GENERAL CONTRACTOR 		ALTA SORVEGLIANZA 				
RELAZIONE DI RISPONDEZA AL PROGETTO DEFINITIVO E ALLE PRESCRIZIONI DELL'ALLEGATO 01 DELIBERA CIPE 84/2017	Progetto IN17	Lotto 10	Codifica Documento E I2 RG MD 00 0 0 001	Rev. A	Foglio 2 di 31

INTRODUZIONE

3 PARTE A - RISPONDEZZA DEL PE AL PD

4 PARTE B - MODALITÀ DI RECEPIMENTO DELLE PRESCRIZIONI

CANTIERIZZAZIONE LAYOUT CANTIERI	
IN1710EI2P6CA0100001A	CAMPO BASE VERONA EST - CB 1.1 PLANIMETRIA GENERALE DI PROGETTO

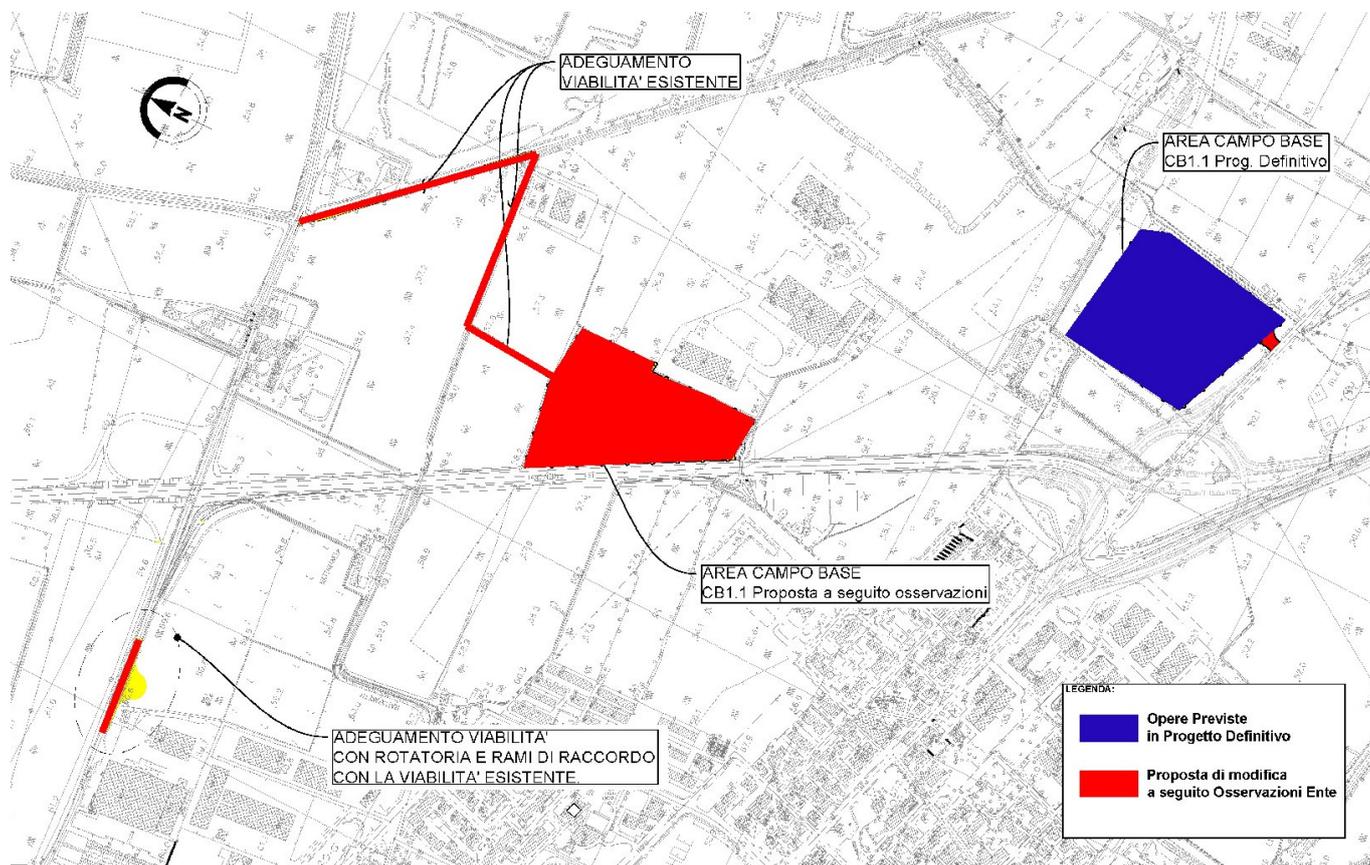
In riscontro alle predette richieste di integrazioni, trasmesse al MATTM dal Consorzio Iricav Due con nota prot. 204/2016 del 12.05.2016, è stato valutato positivamente lo spostamento del campo base CB1.1 dalla posizione prevista in località Pellegrina in un'altra area posta circa 1 km più a nord di proprietà comunale in località Matarrana. Infatti l'area individuata dal comune di Verona in località Matarrana, ancorchè dista circa 1km dal precedente posizionamento, non ricade in zona vincolata e risulta asservita dal punto di vista viabilistico in quanto in stretta vicinanza alla tangenziale. Si è proceduto pertanto alla revisione degli elaborati di progetto considerando tale area per il posizionamento del campo base CB1.1 già in fase di progetto definitivo.

Il progetto esecutivo pertanto è stato sviluppato considerando lo spostamento già effettuato durante la fase di approvazione del PD.

CANTIERIZZAZIONE LAYOUT CANTIERI	
IN1710EI2P6CA0200001A	CANTIERE OPERATIVO/INDUSTRIALE S. MARTINO CO1.3-CI1.4-CO1.5 PLANIMETRIA GENERALE DI PROGETTO

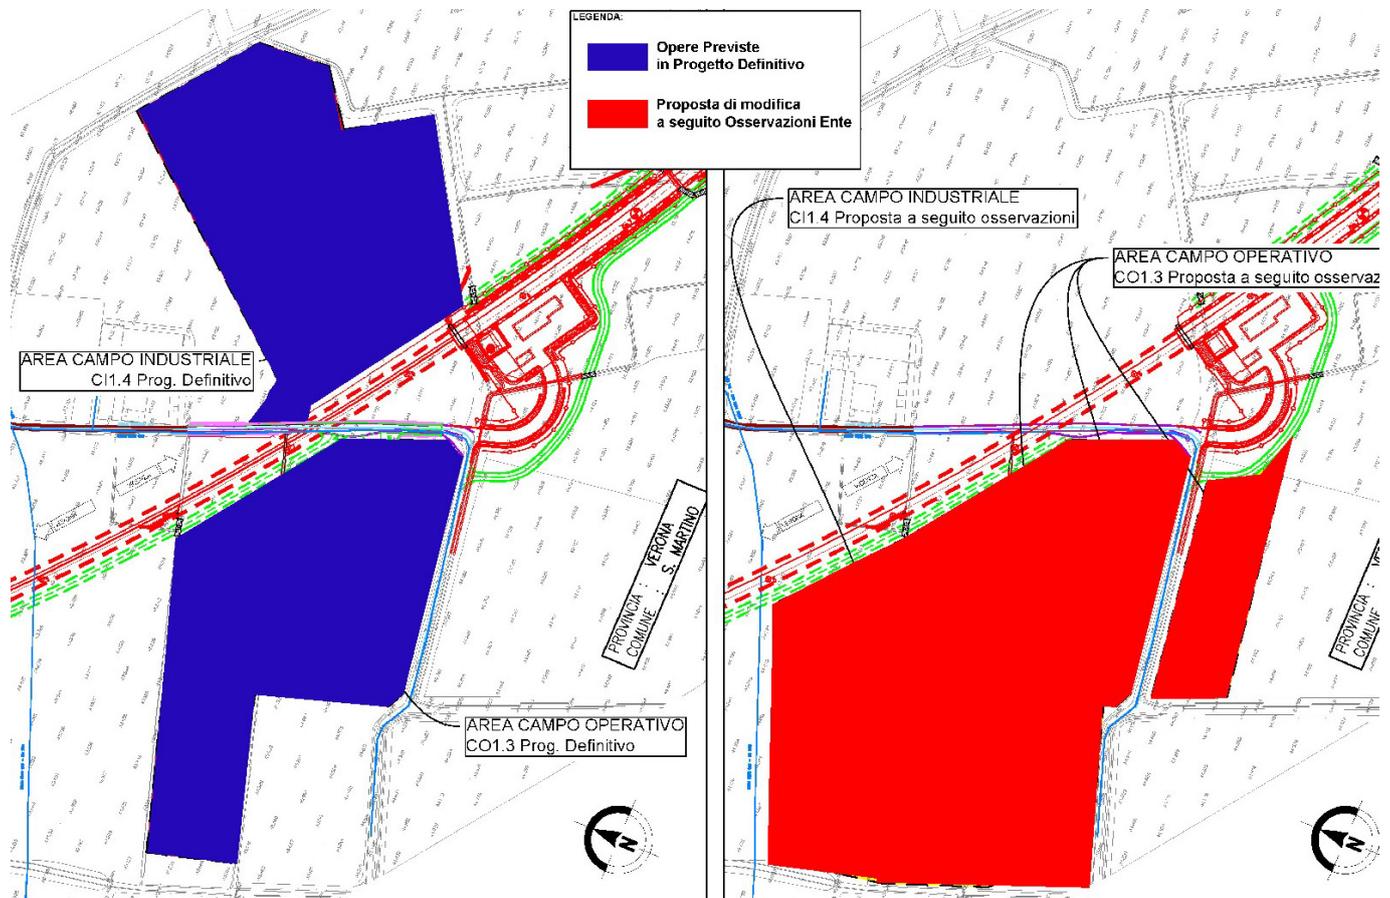
Nel Comune di San Martino Buon Albergo, modificare e rimodulare il cantiere industriale all'imbocco est della galleria San Martino in modo da distanziarlo maggiormente dal complesso immobiliare denominato «Corte

San Domenico». (Regione Veneto protocollo 114151/71.001.003 del 23 marzo 2016, Comune San Martino Buon Albergo protocollo n. 6650 del 22 marzo 2016).

Il cantiere operativo e industriale ricadente nel comune di San Martino Buon Albergo è stato spostato a sud del tracciato ferroviario di progetto per distanziarlo dal complesso "Corte di San Domenico".

Figura 1: Confronto corografia aree S. Martino Buon Albergo - Riquadro rosso PD - Riquadro Verde PE

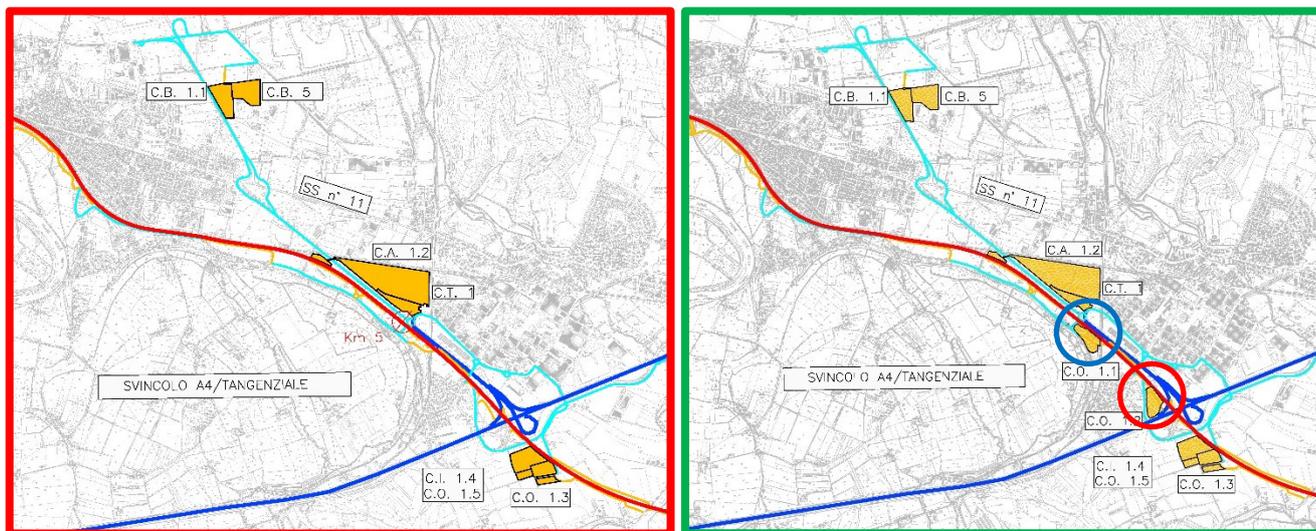
Il progetto della cantierizzazione sviluppato nella fase di Progetto Esecutivo ha richiesto approfondimenti progettuali e specifiche ottimizzazioni tecniche legate alle opere da realizzare e al recepimento delle prescrizioni ricevute in sede di approvazione del Progetto Definitivo senza tuttavia comportare modifiche significative o sostanziali rispetto a quanto approvato. Sulla base dell'attuale assetto del territorio e conseguentemente agli approfondimenti progettuali propri del livello di dettaglio sviluppato, in fase di progettazione esecutiva sono stati sviluppati e approfonditi i criteri generali del sistema di cantierizzazione già definiti nel progetto definitivo approvato con ottimizzazioni volte a minimizzare l'impatto sul territorio.
